Palackého ul. VODAFON

Od: Hampl, Martin, Vodafone CZ <Martin.Hampl@vodafone.com>
Odesláno: pátek 22. ledna 2021 13:00
Komu: Drahoš Anatolij
Kopie: Kucík Michal
Předmět: RE: Cheb, ulice Palackého II. etapa

Subject: Cheb, ulice Palackého II. etapa

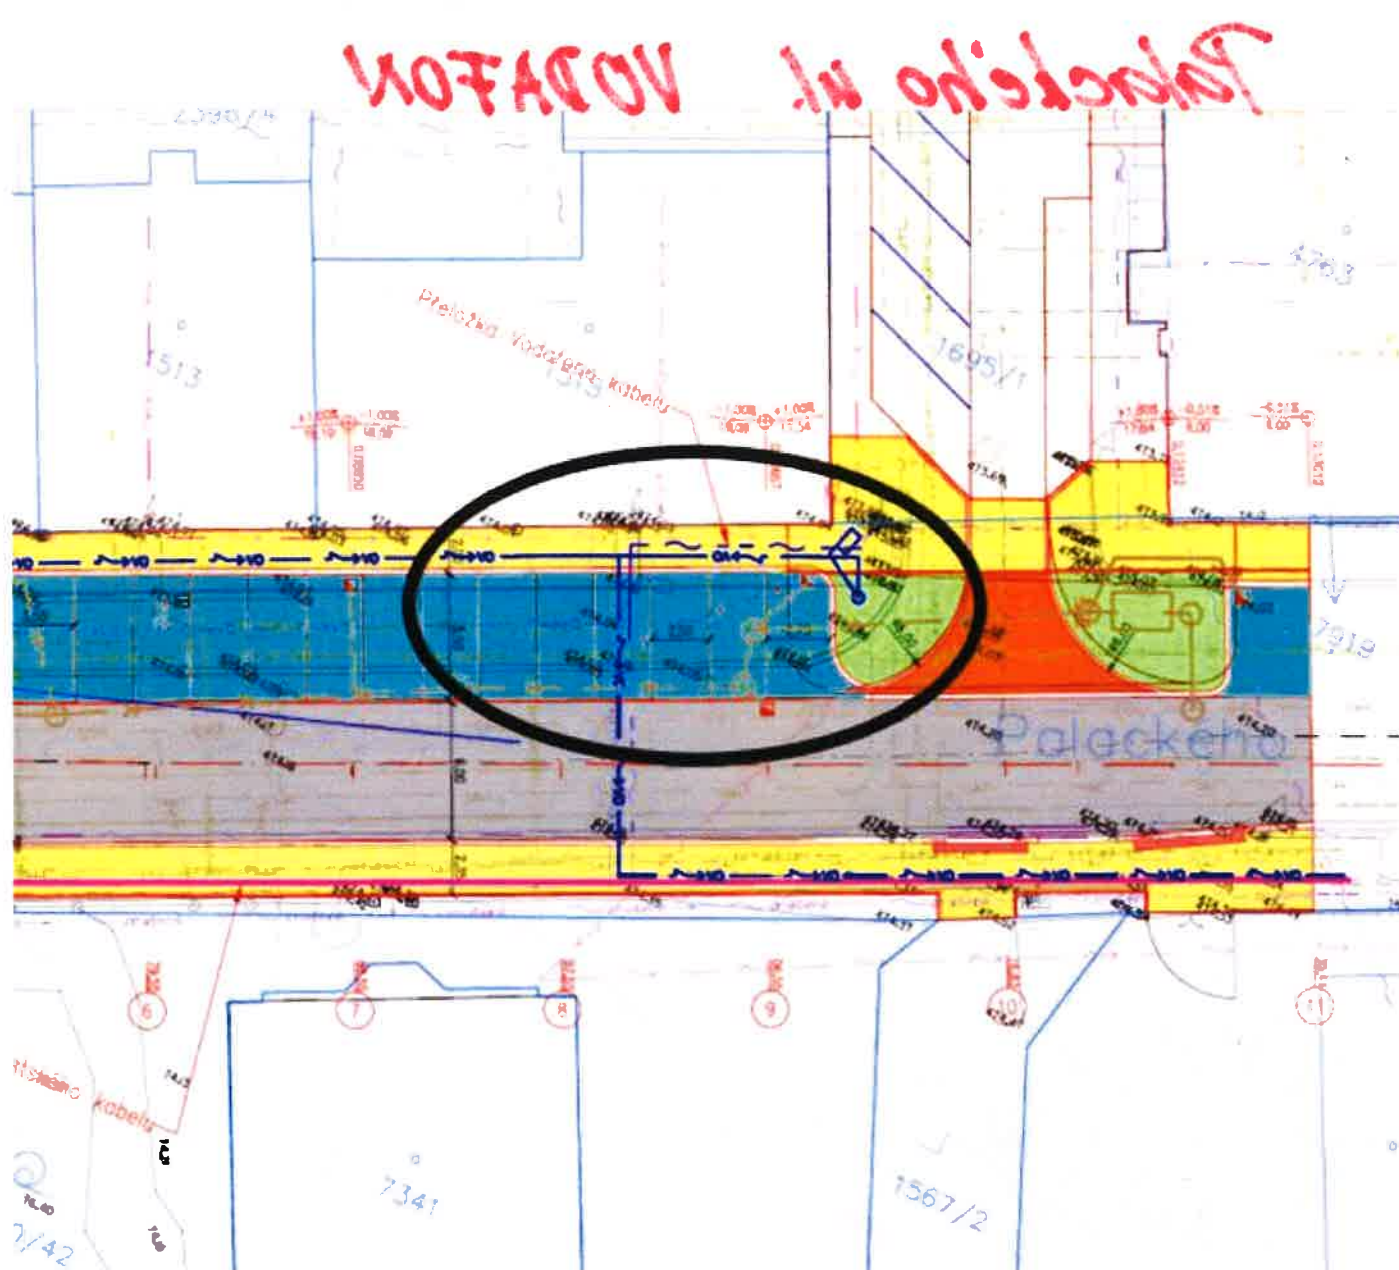
Posílám ti žádost k prozkoumání možnosti provedení zvýšené ochrany při výstavbě parkoviště v Chebu, ul. Palackého.

Můj názor – pro nás zvýšená ochrana bude mnohým jednoduše než provést překládku. Dame do vyjádření naše podmínky + povrch s rozebíratelné dlažby. Prosím o tvůj názor.

Dobrý den, na základě našeho dnešního tel. hovoru bych Vás chtěla požádat o vyjádření k návrhu přeložky, zda bude přeložka nutná nebo bude dostačující pouze dodatečná ochrana sítě v místě nově navržených parkovacích stání. Krytí kabelu by mělo zůstat zachováno, měli bychom být na stávajících výškách a konstrukce parkoviště bude max. 60 cm v případě sanace, pokud nebude sanace, bude samozřejmě menší.

Toljo ano souhlasím s dodatečnou ochranou - naše podmínky + povrch s rozebíratelné dlažby.

V Chebu jsou kabely hodně mělko, to může být problém. Ani nevíme co je to za trasu v PNI je modře.

*Nebude překládka - pouze ochrana
kabele*
